OFICIO N°008/OPYME/2021
Dpto. Arquitectura

LICITACIÓN PÚBLICA N°: 03/2021

DENOMINACIÓN: "Plazas Indígena y 16 de Junio, Colonia del Sacramento"

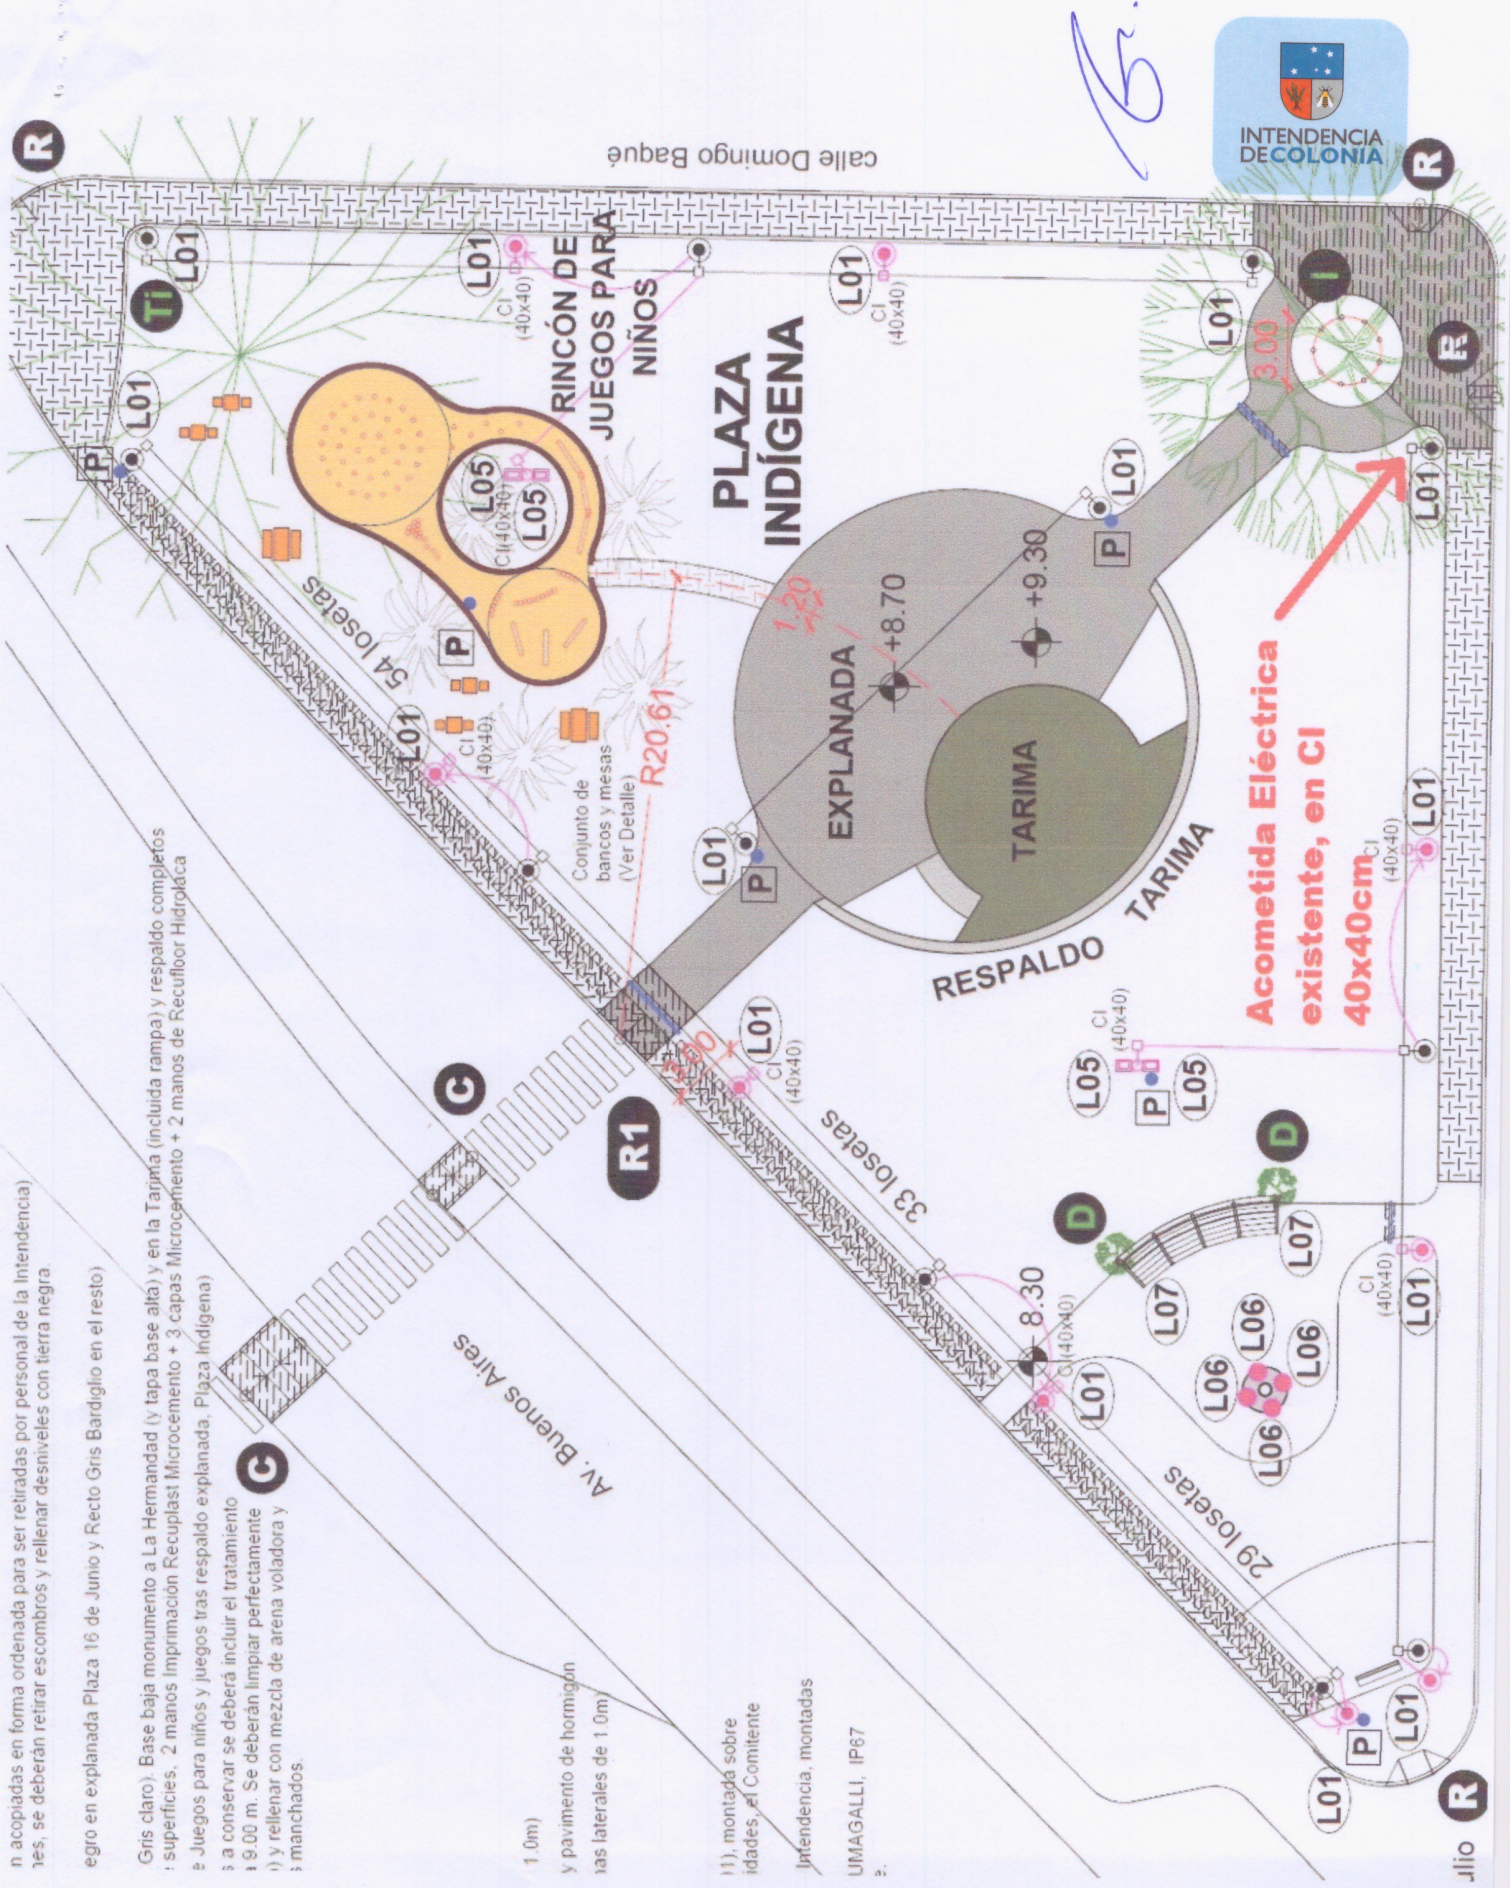
- **ACOMETIDAS ELÉCTRICA:**

Se adjuntan gráficos donde se indican las acometidas de ambas Plazas.

La acometida en la **Plaza Indígena** ya se encuentra realizada (ver Plano adjunto). Todas las luminarias de dicha Plaza se conectan en serie, desde una línea general, manteniéndose dicho esquema de funcionamiento.

La conexión de la acometida de la **Plaza 16 de junio** será realizada por la Dirección de Electrotecnia. El Contratista deberá dejar instalada en la columna indicada (desde donde se alimentará el Tablero General), un caño de PVC Ø40 pared gruesa (3.2 mm) y una cámara de 40 x 40 cm al pie. Desde la cámara a la columna se llegará también a través de caño de PVC Ø 63 y curva larga a 90° (no codo a 90°), debiendo elevarse hasta una altura de 3.0 m (tres metros) por sobre el Nivel de Piso. En el extremo superior se realizará el remate habitual para impedir el ingreso de agua de lluvia, con 2 codos a 90° (sin pegar). Se dejará enhebrado un alambre en todo el recorrido, para facilitar el enhebrado del cable.
